AR88.10-P-1400-01GZ	Вырез для амортизатора в подкрылке выполнить		
---------------------	---	--	--

В качестве запасной части поставляются только амортизаторы с защитным кожухом.

P32.25-2216-08

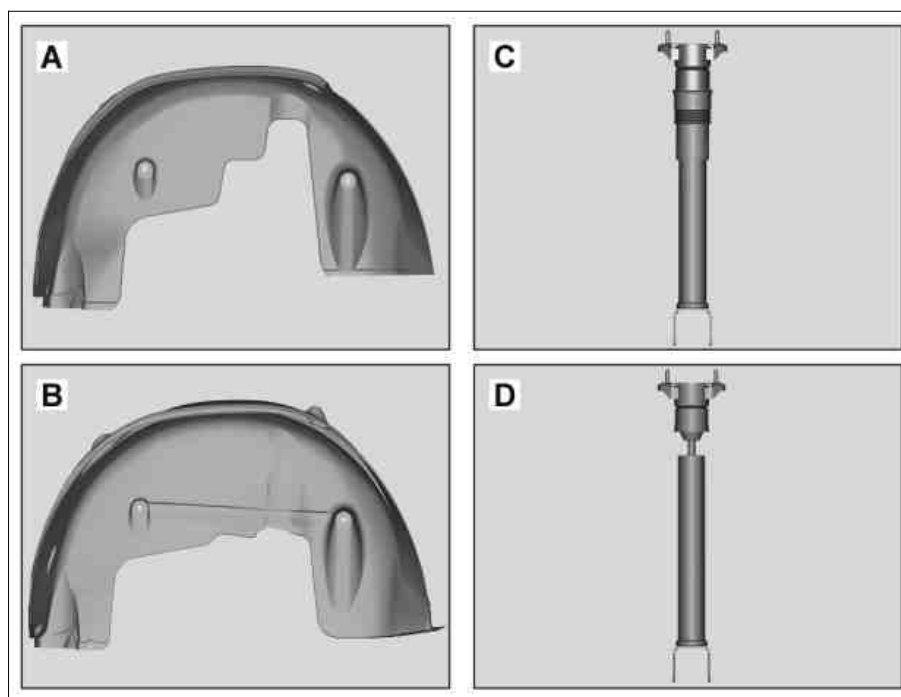
При замене амортизатора без защитного кожуха на амортизатор с защитным кожухом в подкрылке (1) необходимо сделать вырез в зоне защитного кожуха.

Линия разреза (a)

P32.25-2218-06

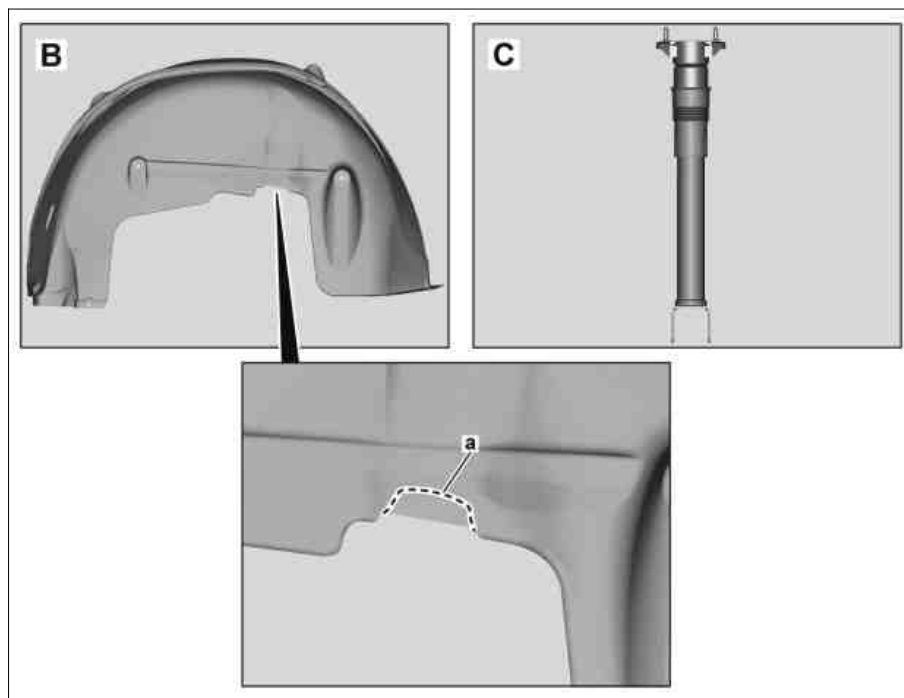
При установке амортизатора с защитным кожухом (С) и использовании подкрылка старой модификации (В) в подкрылке по линии разреза (а) необходимо сделать вырез.
